改善が望まれる事例

嵩上げ高さの超過

嵩上げの状況

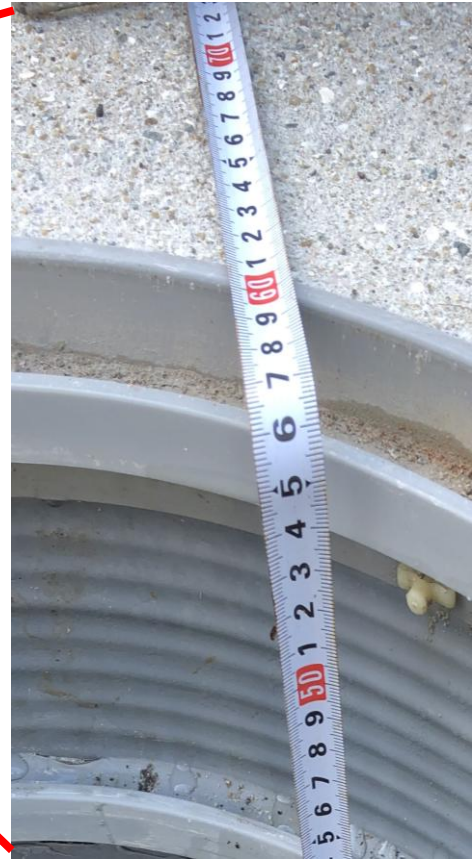
嵩上げが高く維持管理が困難な状況です。改善が必要です。

浄化槽法定検査判定ガイドラインに定められている30cmを超過している。また、維持管理作業時に地面に這いつくばらなければ、薬剤の補給やバルブの操作が行えないため。

安全な作業スペースが確保できるように、嵩上げ高さが30cmとなるように浄化槽上部をピット形状とする工事を行う。
